**INFORME DE CONTROL ESPECÍFICO**  
**N° 051-2025-2-0362-SCE**

**“EJECUCIÓN DE LA OBRA: MEJORAMIENTO DEL  
SERVICIO EDUCATIVO DEL NIVEL PRIMARIA DE LA I.E.  
N.º 38912 DE LA LOCALIDAD DE ACCO DEL DISTRITO  
DE ACOCRO - PROVINCIA DE HUAMANGA -  
DEPARTAMENTO DE AYACUCHO”**

**INFORME DE CONTROL ESPECÍFICO N° 051-2025-2-0362-SCE**

**Plano "E-22: Estructura metálica y detalles" del expediente técnico**

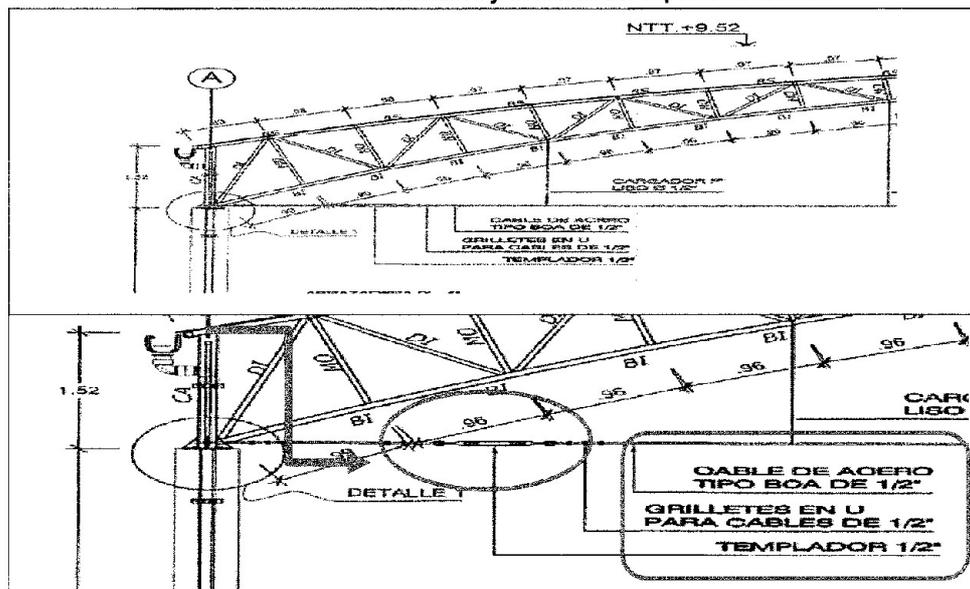
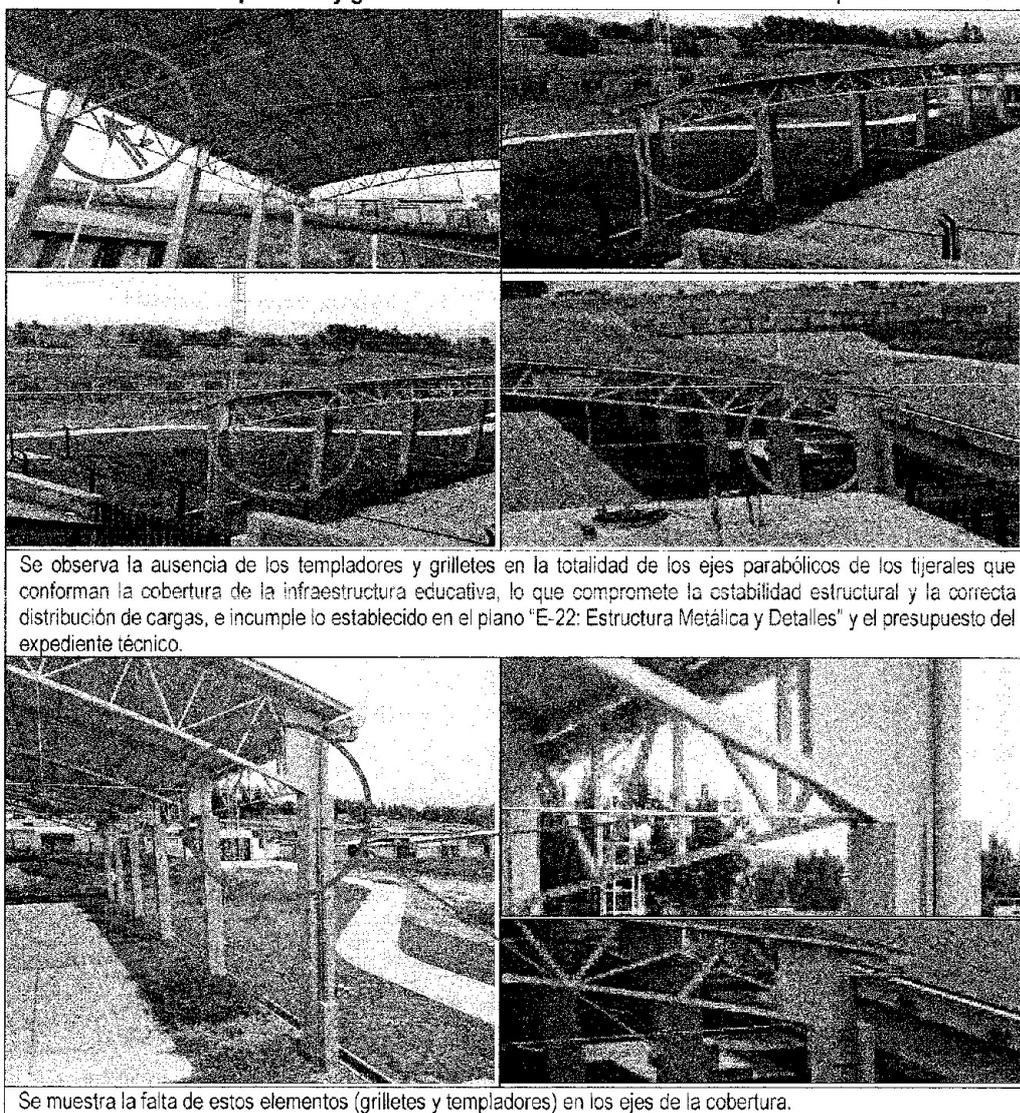
Se observa la ausencia de los templadores y grilletes en la totalidad de los ejes parabólicos de los tijerales que conforman la cobertura de la infraestructura educativa, lo que compromete la estabilidad estructural y la correcta distribución de cargas, e incumple lo establecido en el plano "E-22: Estructura Metálica y Detalles" y el presupuesto del expediente técnico.

En ese sentido, se observa que la partida 01.06.05.03.03 Templador  $\varnothing$  1/2" y los grilletes de la infraestructura educativa de nivel primario n.º 38912, no fueron ejecutados, pese a estar establecidos en el plano "E-22: Estructura Metálica y Detalles" (**Apéndice n.º 4, Anexo n.º 5**) y presupuesto (**Apéndice n.º 4, Anexo n.º 5**) del expediente técnico;

Imagen n.º 4  
Plano "E-21: Losa, zapatas, vigas de atado T detalles" según planos del expediente técnico

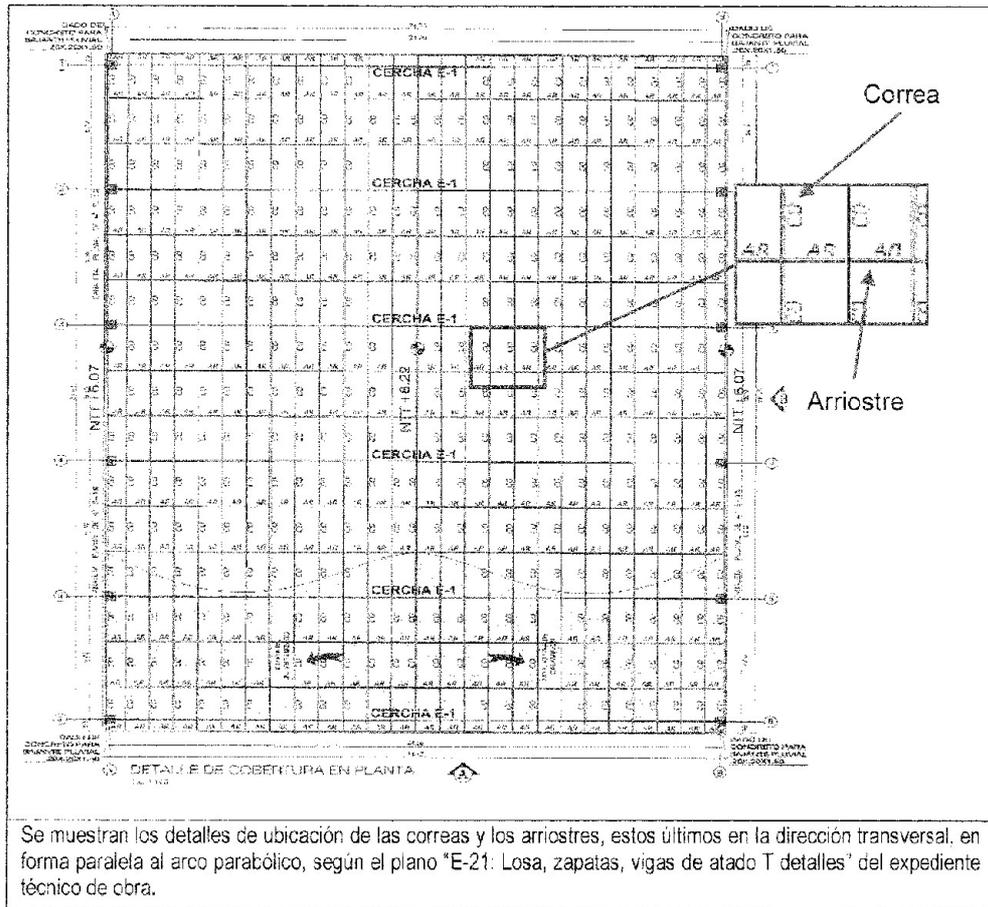
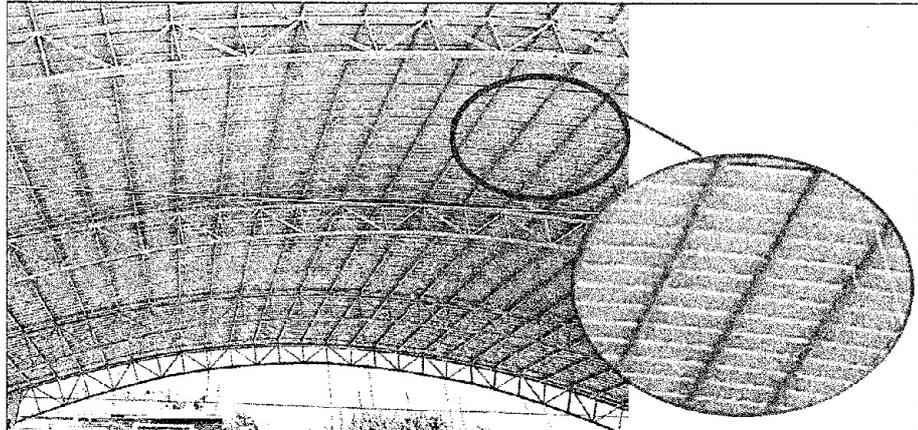
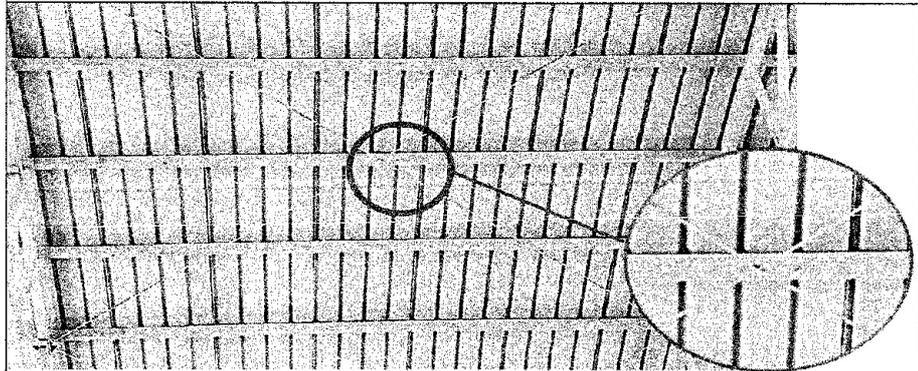
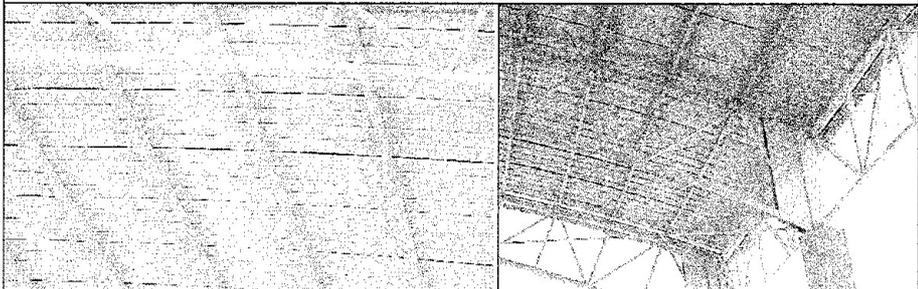
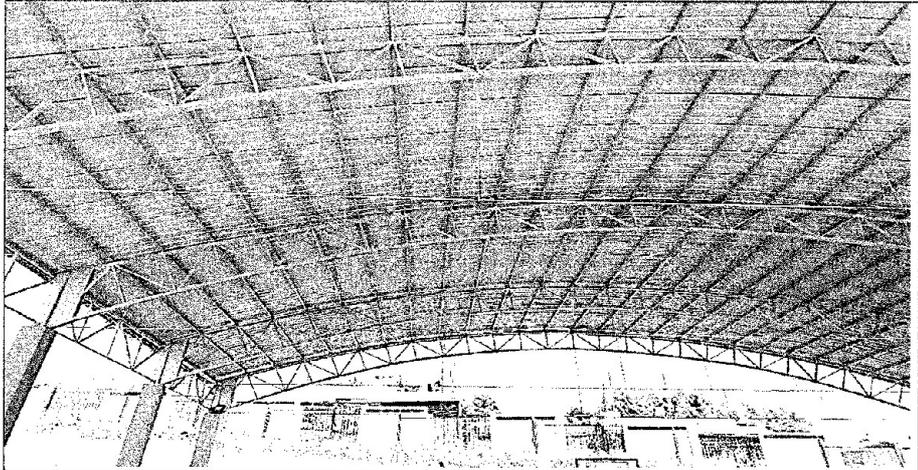
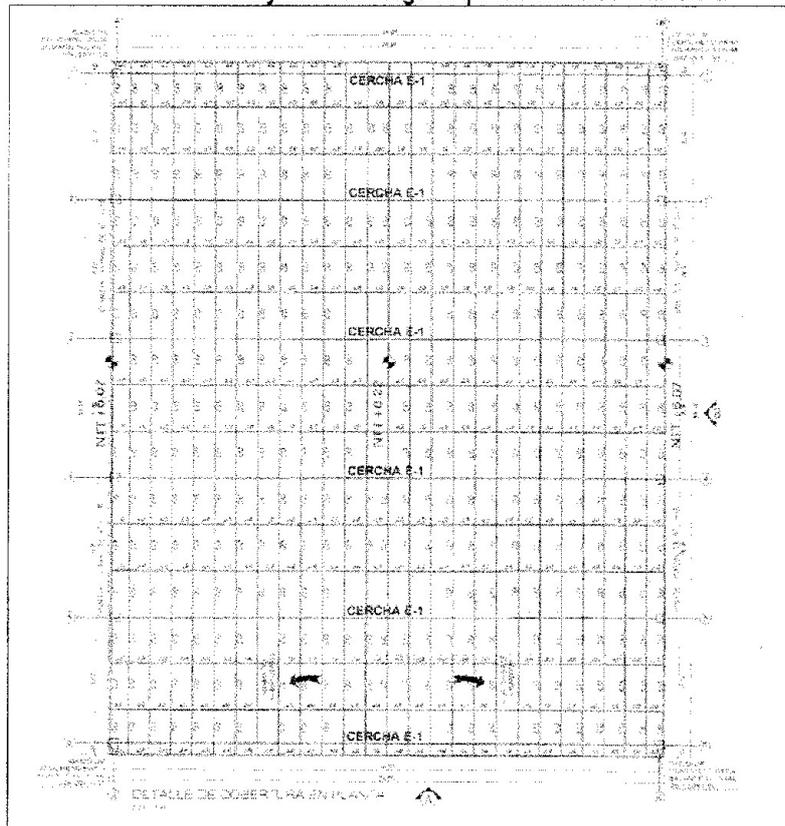
Se muestra la ausencia de los arriostres, los cuales debieron estar paralelos a los tijerales, tal como se detalla en la imagen, según el plano "E-21: Losa, zapatas, vigas de atado T detalles" del expediente técnico de obra.

Se muestra la incorporación de las estructuras denominadas "Cruz de San Andrés", sin aprobación por parte de la Entidad pese a ser un cambio sustancial.

En ese sentido, se advirtió que la partida 01.06.05.02.04 Correas y arriostre 40mmx80mm e=2mm de la infraestructura educativa de nivel primario n.º 38912 fue parcialmente ejecutada, debido a que los arriostres no fueron instalados, pesa a estar especificado en el plano "E-21: Losa, zapatas, vigas de atado T detalles" (Apéndice n.º 4, Anexo n.º 10), las especificaciones técnicas (Apéndice n.º 4, Anexo n.º 10) y el presupuesto (Apéndice n.º 4, Anexo n.º 10) del expediente técnico del expediente técnico y en el plano "E-21: Losa, zapatas, vigas de atado T detalles" (Apéndice n.º 4, Anexo n.º 10) de la liquidación técnica de la obra aprobada; es importante precisar que los arriostres son esenciales para garantizar la rigidez y estabilidad estructural de la cobertura, y su incumplimiento compromete la estabilidad de la misma; por lo tanto, el presupuesto de Obra de la partida correas y arriostre 40 mm x 80 mm con espesor de 2 mm, establecía la ejecución de 1 146.48 m; sin embargo, tras la inspección realizada, se verificó la ejecución de 27 correas con una longitud de 31,36 m, cada uno, resultando un metrado total de 846,72m, así como, se verificó la ausencia de la ejecución los arriostres, con metrado de 299,76 m; lo cual difiere del metrado reconocido y ejecutado, tal como se detalla en el cuadro siguiente:

**Plano "IE-04: Instalaciones eléctricas pararrayo" según planos del expediente técnico**

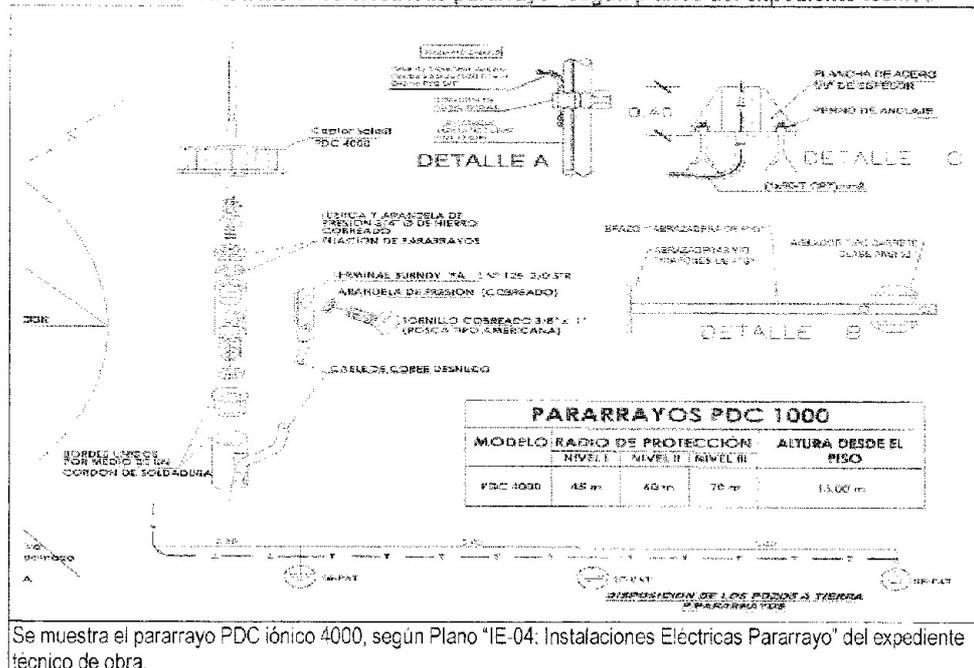
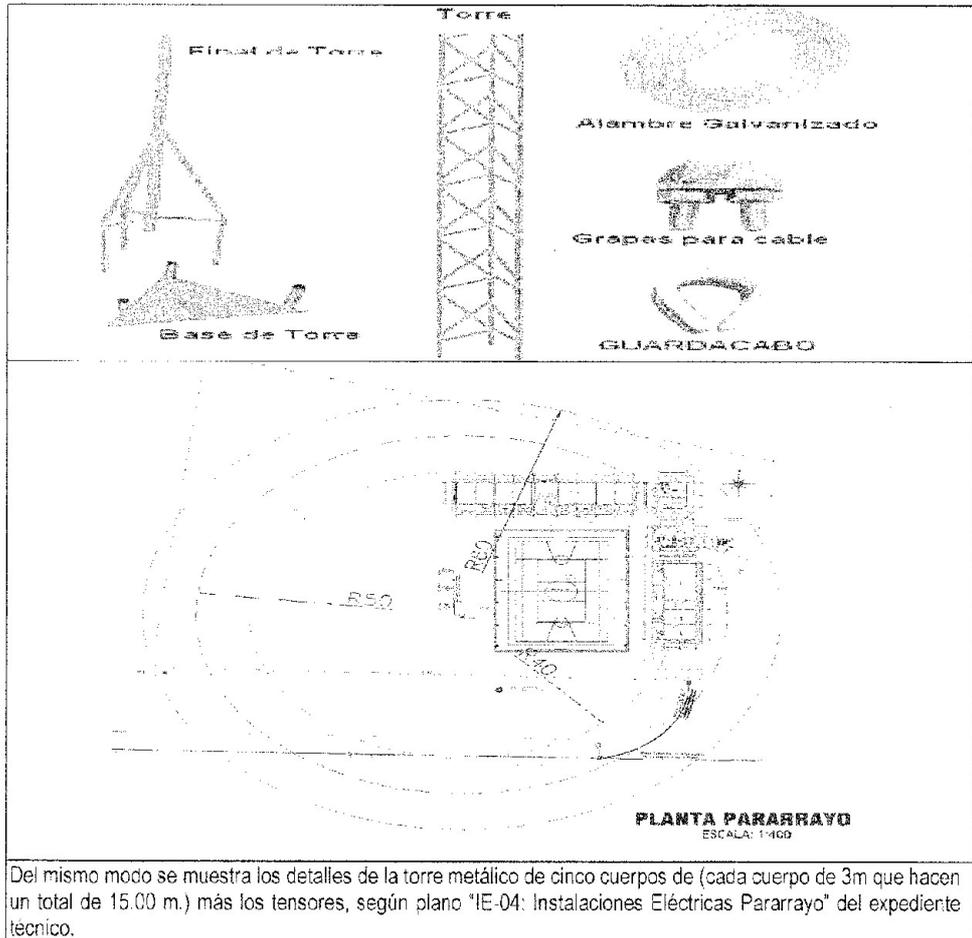
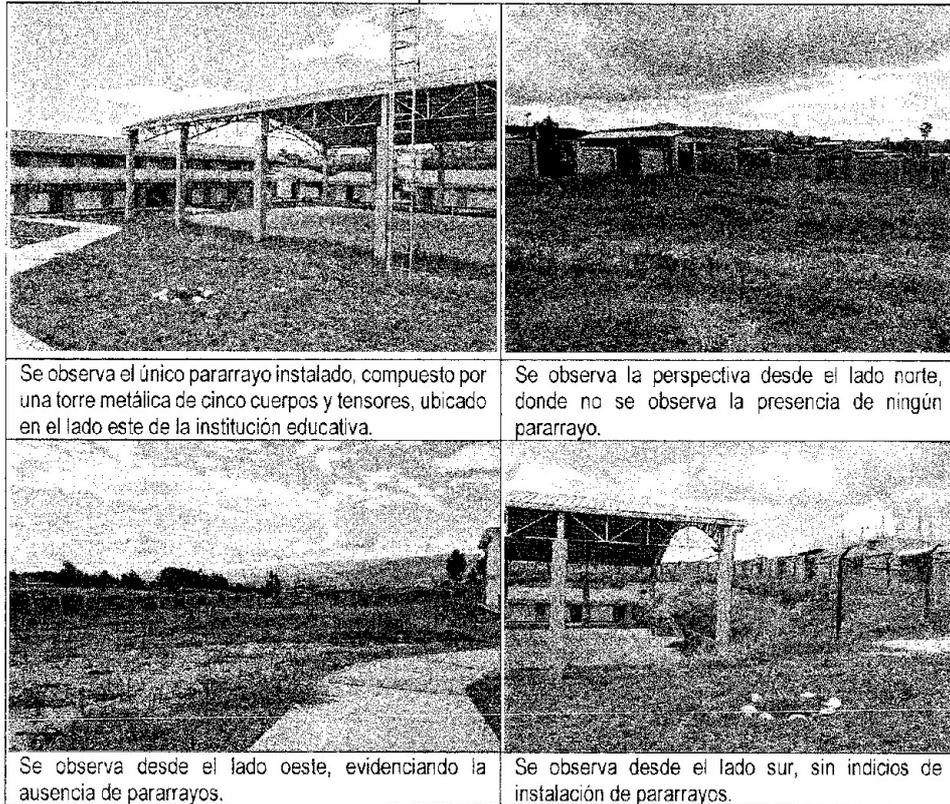
En ese sentido, se advierte que el Contratista no ejecutó la cantidad de pararrayos PDC iónico 4000, establecidos en la planilla de metrados y presupuesto del expediente técnico, así como, tampoco fueron deducidos; sin embargo, dicha partida fue valorizada por tres (3) unidades, pese a haberse solo ejecutado una (1) unidad, conforme se detalla en el cuadro siguiente:

**Imagen n.º 9**  
**Plano "VE-01: Veredas y malla metálica de protección" según planos de la liquidación técnica de obra**

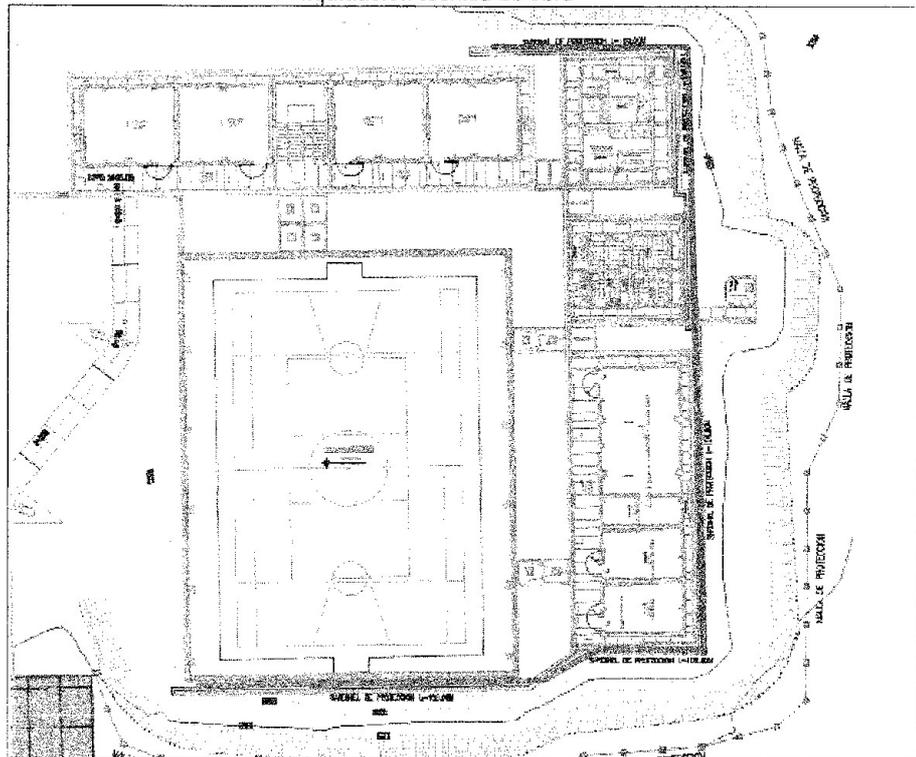
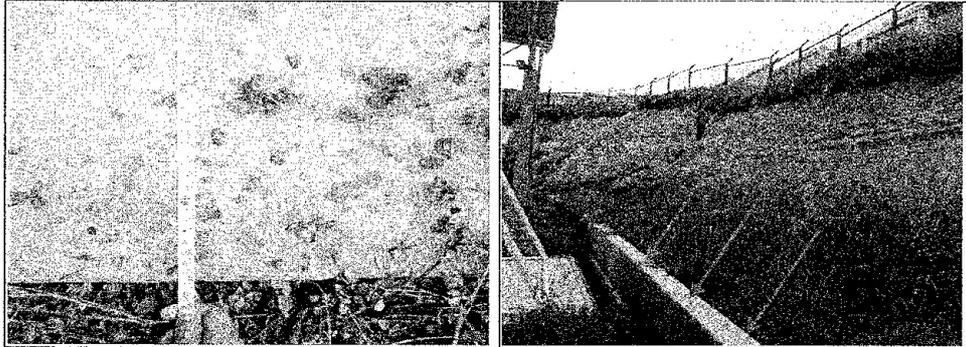
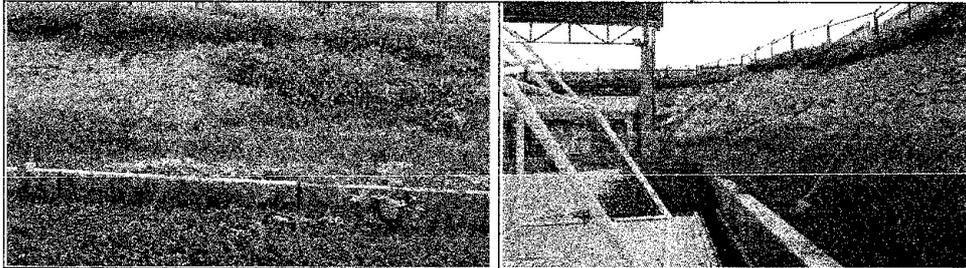
Se observa, a través de las mediciones de las longitudes especificadas en el plano "VE-01": Veredas y malla metálica de protección" del expediente de la liquidación de obra, correspondiente al sardinel peraltado, indica que se proyectó una longitud total de 106,00 metros, ubicada en los exteriores de la infraestructura educativa, aledaños a los módulos 1, 2, 3 y 4; sin embargo, las mediciones realizadas en campo determinaron una longitud real de 97,15 metros, lo que representa una diferencia respecto al metrado proyectado. Esta variación de 8,85 m influye directamente en la cuantificación del volumen de concreto efectivamente ejecutado, siendo un factor clave al contrastar lo previsto en el expediente técnico con lo realmente ejecutado.

Se observa la medición longitudinal del sardinel peraltado en el lateral norte de la infraestructura educativa.
